**Projet d'aménagement  
de l'échangeur de la Manufacture  
à Sèvres (92)**

Référence TA de Cergy : E14000034/95

**RAPPORT D'ENQUÊTE PUBLIQUE  
ET CONCLUSIONS MOTIVEES**

**Achévé le 12 mai 2015**

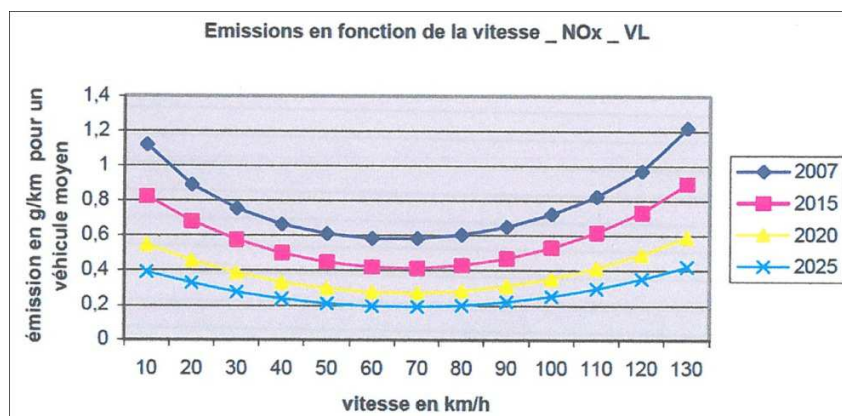
« Un détail montre la limite de l'étude statique, l'annexe J présente l'image suivante » :

- A l'HPM, le flux principal du carrefour correspond aux véhicules arrivant de la **RD910 ouest rejoignant la rue Troyon**.
- A l'HPM, le mouvement depuis la RD910 ouest vers la RN118 est le plus contraint avec environ 1500 véhicules sur deux voies. **La réserve de capacité est d'environ 11% avec une remontée de files maximale d'environ 70m.**

Il critique que l'étude arriva à la conclusion de « une remontée de file de 70 m, alors que le constat (sur place) est de 1 000 à 1 200 m.

*Il n'y a pas incohérence, mais insuffisance de la modélisation retenue.*

*Là encore il y a insuffisance d'étude d'impact ».*

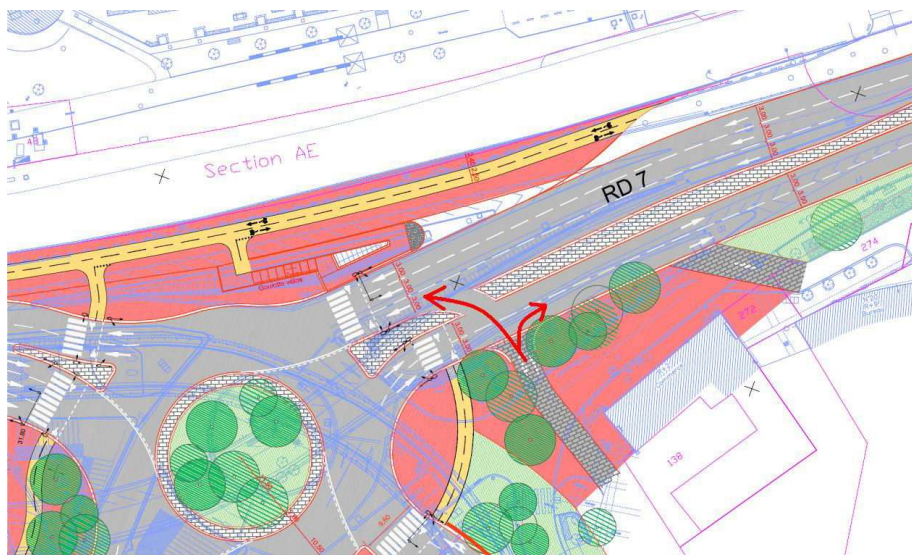
A la demande du commissaire enquêteur, le Conseil départemental a poursuivi l'étude de la sortie du parking de l'ensemble immobilier de la Cristallerie.

Voici la réponse établie le 22 avril 2015 : « Comme suite à votre échange téléphonique avec M. Deffontaines, je vous fais parvenir un plan de l'aménagement envisageable afin d'assurer la sortie vers la gauche au niveau de la rue Troyon. Le second fichier indique schématiquement le mouvement proposé.

Un comptage en heure de pointe du soir a permis d'établir le trafic concerné à 3 véhicules par cycle. Le cycle du feu de sortie de parking serait le suivant : vert pendant 6 secondes, orange pendant 3 secondes, rouge pendant 1 minute.
